Product Development Design Change Request
产品开发设计变更请求

Design Change
Request No. 25_017

Customer project Name/ 客户项目名称: JIM-493 MCR No. / MCR号:

DOC+SDPF UNIT: F01ZH003FU-06 SCR UNIT: F01ZH003FV-06

PDECR 25-017

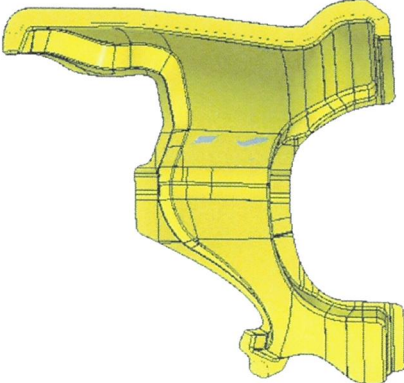
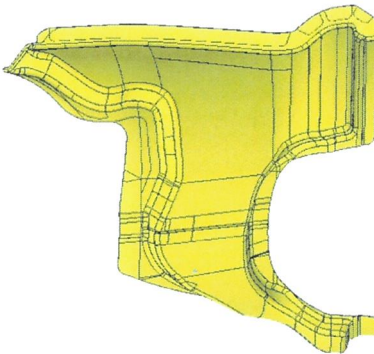
零件号		零件名称	Project	样件阶段	变更来源
F01Z5018AV-02		DOC INSULATION 01	JIM-493	C	BOSCH/Customer
		变更后			
变更描述					
	DOC INSULATION 01: F01Z5018AV-01 INSULATION FOIL: F01Z5102DC-04 INSULATION MAT: F01Z5102RG-01		DOC INSULATION 01: F01Z5018AV-02 INSULATION FOIL: F01Z5102DC-05 INSULATION MAT: F01Z5102RG-02		
	变更原因		保温壳供应商基于生产可行性优化数模;		
	风险点 (影响)		无		
验证方法		无

PDECR 25-017

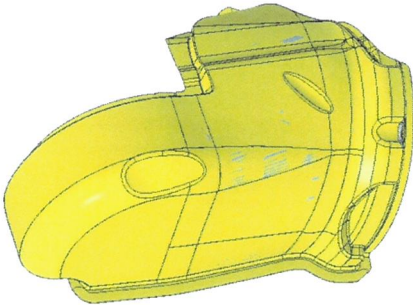
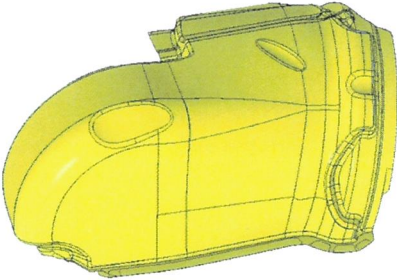
零件号		零件名称	Project	样件阶段	变更来源
F01Z5018AW-02		DOC INSULATION 02	JIM-493	C	BOSCH/Customer
		变更后			
变更描述			 DOC INSULATION 02: F01Z5018AW-01 INSULATION FOIL: F01Z5102RH-01 INSULATION MAT: F01Z5102RJ-01		
变更原因	保温壳供应商基于生产可行性优化数模；铭牌信息随之更改；				
风险点（影响）	无				
验证方法	无

PDECR 25-017

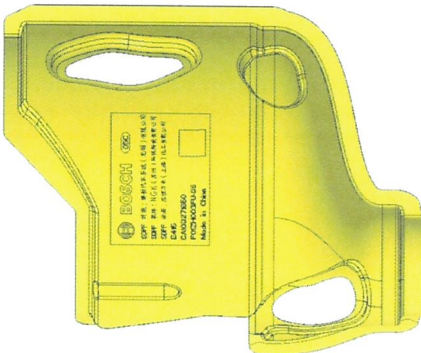
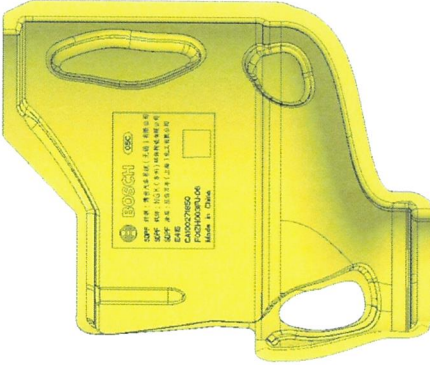
零件号	零件名称	Project	样件阶段	变更来源
F01Z5018AX-01	MIXER INSULATION 01	JIM-493	C	BOSCH/Customer
变更后				
变更描述	变更前

MIXER INSULATION 01: F01Z5018AX-00 INSULATION FOIL: F01Z5017NZ-01 INSULATION MAT: F01Z5102RK-00 INSULATION MAT: F01Z5102RL-00		MIXER INSULATION 01: F01Z5018AX-01 INSULATION FOIL: F01Z5017NZ-02 INSULATION MAT: F01Z5102RK-01 INSULATION MAT: F01Z5102RL-01	
	变更原因		保温壳供应商基于生产可行性优化数模;	
	风险点 (影响)		无	
验证方法		无

PDECR 25-017

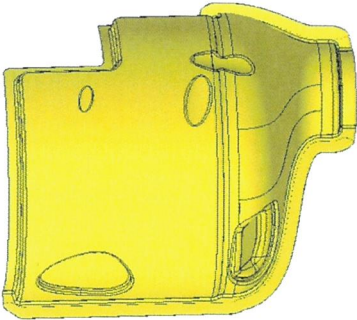
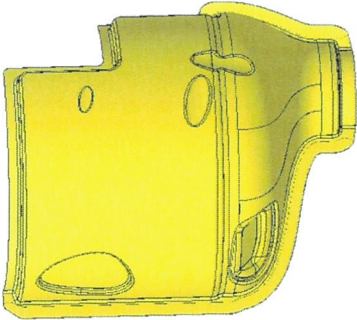
零件号		零件名称	Project	样件阶段	变更来源
F01Z5018AY-01		MIXER INSULATION 02	JIM-493	C	BOSCH/Customer
		变更前			
		变更后			
变更描述	 MIXER INSULATION 02: F01Z5018AY-00 INSULATION FOIL: F01Z5017NU-01 INSULATION MAT: F01Z5102RM-00 INSULATION MAT: F01Z5102RN-00	 MIXER INSULATION 02: F01Z5018AY-01 INSULATION FOIL: F01Z5017NU-02 INSULATION MAT: F01Z5102RM-01 INSULATION MAT: F01Z5102RN-01			
变更原因	保温壳供应商基于生产可行性优化数模;				
风险点 (影响)	无				
验证方法	无

PDECR 25-017

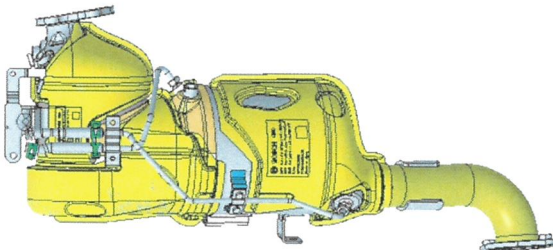
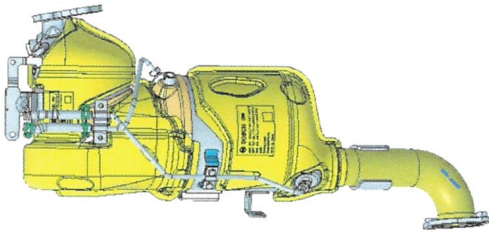
零件号	零件名称	Project	样件阶段	变更来源
F01Z5018AZ-02	DPF INSULATION 01	JIM-493	C	BOSCH/Customer
变更前				
变更描述				
	DPF INSULATION 01: F01Z5018AZ-01		DPF INSULATION 01: F01Z5018AZ-02	
	INSULATION FOIL: F01Z5102DD-03		INSULATION FOIL: F01Z5102DD-04	
	INSULATION MAT: F01Z5102RP-00		INSULATION MAT: F01Z5102RP-00	
	INSULATION MAT: F01Z5102RR-00		INSULATION MAT: F01Z5102RR-01	
变更原因	保温壳供应商基于生产可行性优化数模；铭牌信息随之更改；			
风险点（影响）	无			
验证方法	无

PDECR 25-017

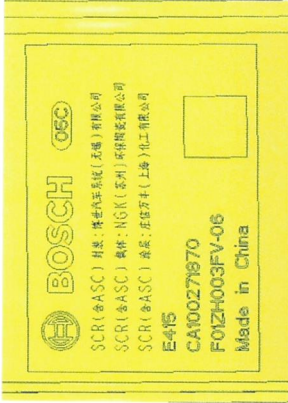
零件号	零件名称	Project	样件阶段	变更来源
F01ZH003FU-06	DOC+SDPF UNIT	JIM-493	C	BOSCH/Customer
变更前		变更后		
变更描述				
	F01ZH003FU-05		F01ZH003FU-06	
	变更原因			
	1.保温壳更新后，DOC+SDPF组件随之更新；2.弗吉亚基于工装更改刻字位置；			
	风险点（影响）			
验证方法

PDECR 25-017

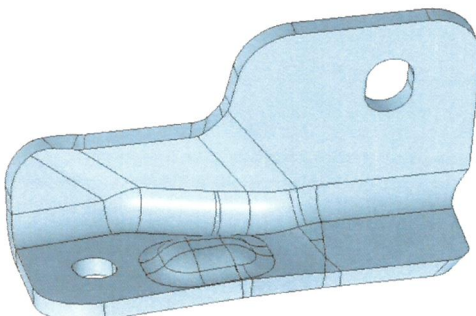
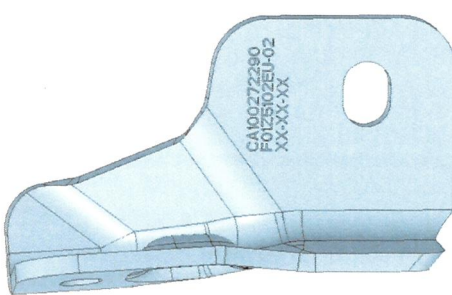
零件号	零件名称	Project	样件阶段	变更来源
F01Z5017W9-03	SCR WELDING	JIM-493	C	BOSCH/Customer
变更前		变更后		
变更描述				
变更原因	弗吉亚请求SCR 隔板检具缩短到70mm;			
风险点 (影响)	无			
验证方法	无
